**Avis de la Mission Régionale d'Autorité environnementale
de Nouvelle-Aquitaine sur le projet de parc photovoltaïque
au sol dans la commune de Nicole (47)**

n°MRAe 2022APNA104

Localisation du projet : commune de Nicole (47)
Maître(s) d'ouvrage(s) : Nicole Solaire (SARL)
Avis émis à la demande de l'Autorité décisionnaire : préfet du Lot-et-Garonne
en date du : 5 juillet 2022
dans le cadre des procédures d'autorisation : défrichement et permis de construire
l'agence régionale de santé et le préfet de département au titre de ses attributions dans le domaine de l'environnement ayant été consultés.

Figure n°2 – Plan de masse du projet photovoltaïque (source : page 33)

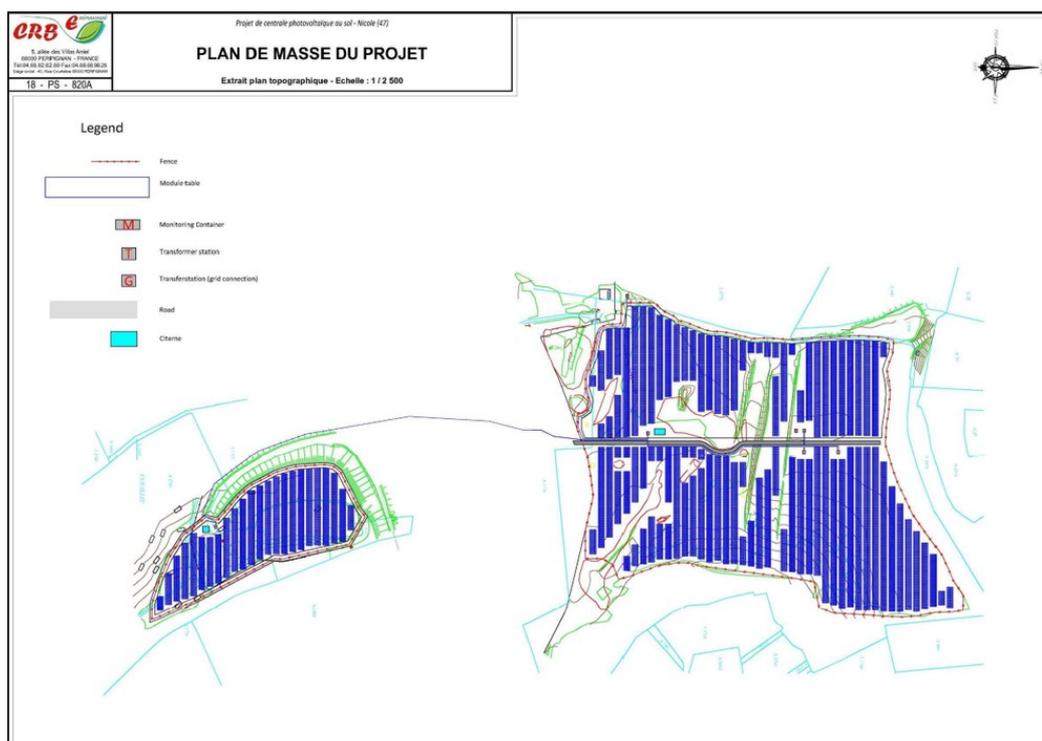
La centrale solaire comprendra cinq postes de transformation, un poste de livraison, un poste de commande, des réseaux (notamment de câbles électriques), des pistes d'exploitation (pistes internes en concassé perméable de 5 m de large³ et piste périphérique non revêtue à l'intérieur des clôtures), deux réserves incendie (l'une de 60 m³ au niveau du bloc nord et l'autre de 30 m³ au niveau du bloc sud), et des éléments nécessaires à la phase de chantier (aires de stockage, base de vie...). L'accès au parc se fera via un accès existant localisé à l'ouest du site, entre les deux blocs. Le raccordement de la centrale au réseau public d'électricité est envisagé au niveau du réseau public de distribution de HTA par l'intermédiaire du poste de livraison alimenté par une dérivation de 2,5 km démarrante à Damazan (tracé prévisionnel suivant les voies existantes présenté en page 35). Le plan de masse du projet solaire est repris en figure n°2 ci-après.
